全員協議会資料 2

令和 5 年（2023 年） 6 月 23 日

建設部公園・施設課

建築士による調査結果について

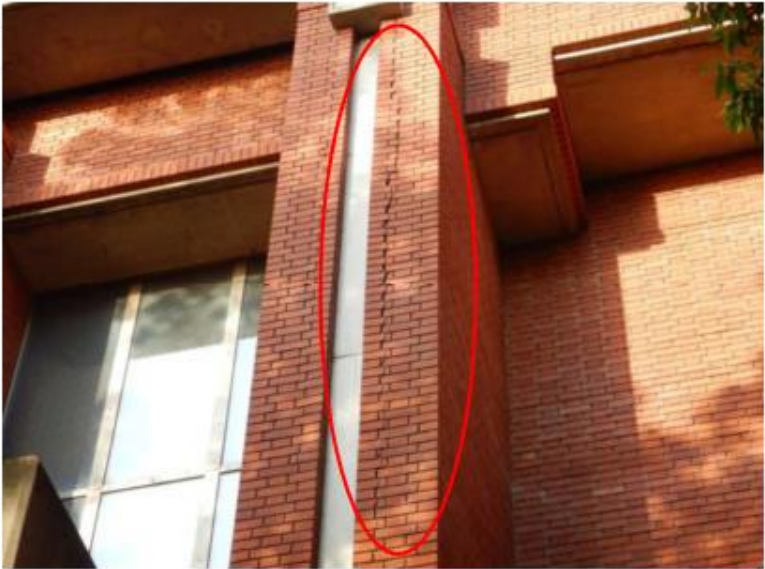
No.	204	
パラペット		
<p>状況：西側パラペット裏面にモルタルの剥落 及び全面パラペット天端に多数タイル浮きが見られる。 地震時にタイル落下の危険性がある。</p>		
<p>対策：パラペット天端のタイルを全て撤去し、 アルミ笠木等で復旧。</p>

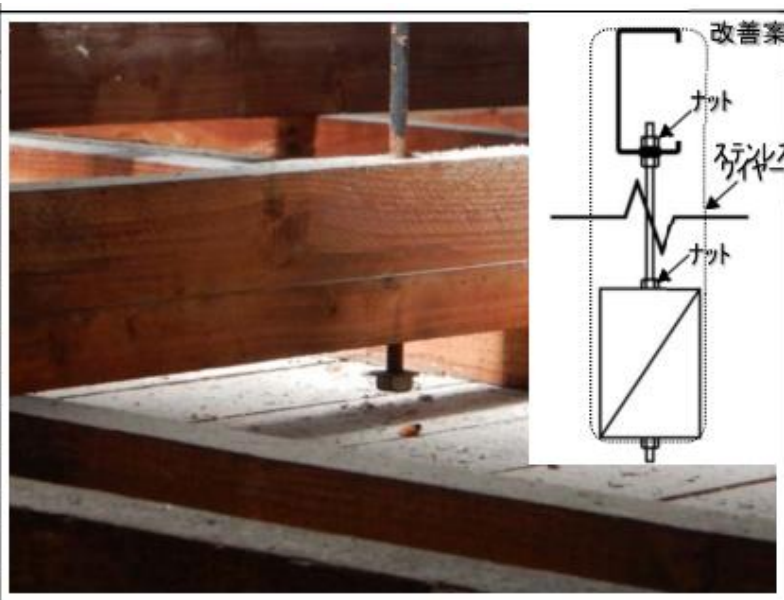
No.	1	
外壁		
状況：柱型にレンガの割れが見られる。 地震時にレンガ落下の危険性がある。		
対策：該当箇所を撤去した後、同仕上にて復旧。
